改善箇所説明図

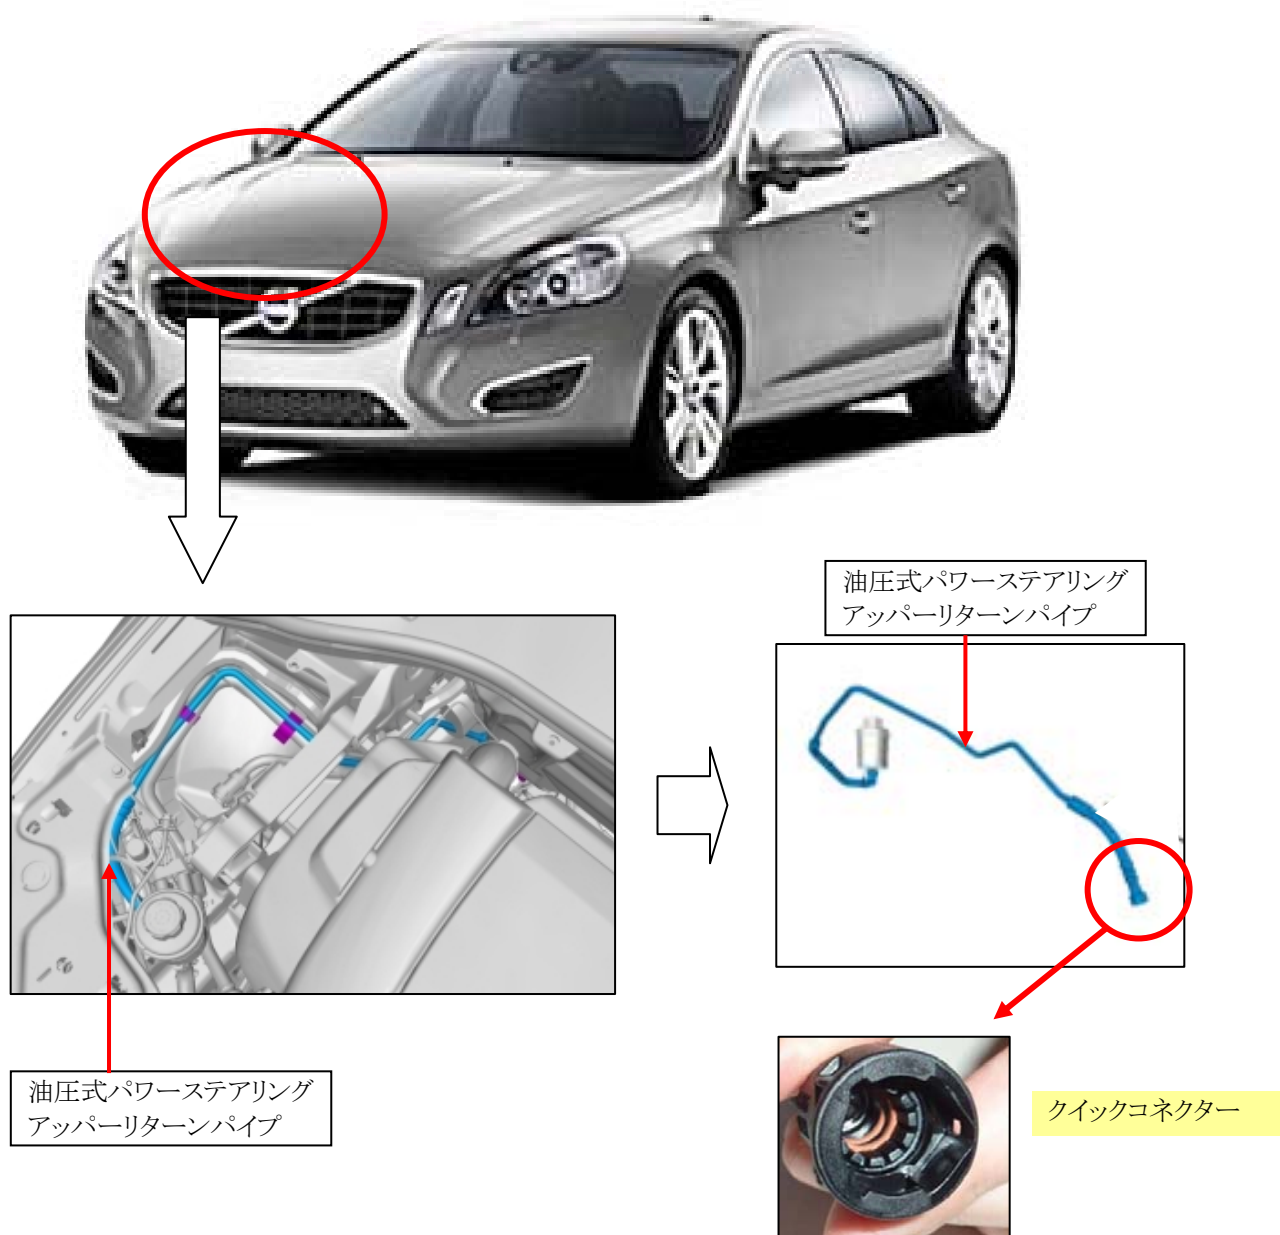
基準不適合発生箇所

油圧式パワーステアリングのリターンパイプにおいて、アッパーリターンパイプのクイックコネクター内ロックスプリングの圧力が弱いため、接続部よりパワーステアリングオイルが漏れる場合がある。そのままの状態で使用を続けると、ハンドルの操作力が増大するおそれがある。

改善の内容

全車両、アッパーリターンパイプを対策品と交換する。
